改善箇所説明図

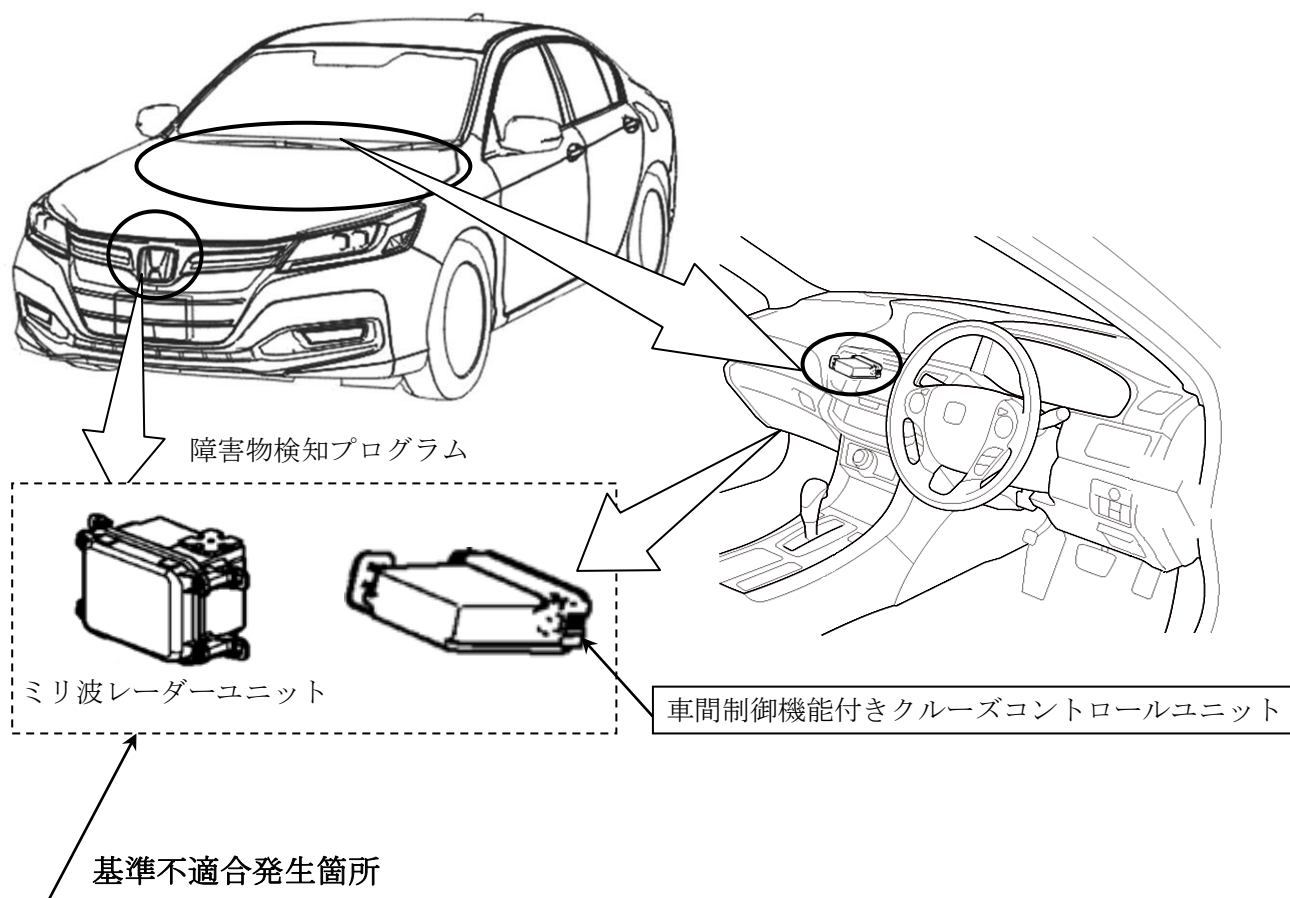
前方障害物衝突軽減装置（衝突軽減ブレーキシステム）において、車間制御機能付クルーズコントロールユニット補修用部品の適用指示が不適切なため、旧部品が組み付けられたものがある。そのため、路肩や中央分離帯等に防護柵があり、先行車との車間距離が離れた際に、受信したミリ波情報を稀に前方障害物と誤認識し、衝突の可能性がないのに、マルチインフォメーションディスプレイに警告表示がされるとともに警告音を発し、予期せぬ急制動がかかるおそれがある。

全車両、車間制御機能付クルーズコントロールユニットのプログラムを対策プログラムに書き換える。

識別：運転者席側ドア下側ヒンジ上側ボルト頭部に黄色ペイントを塗布する。
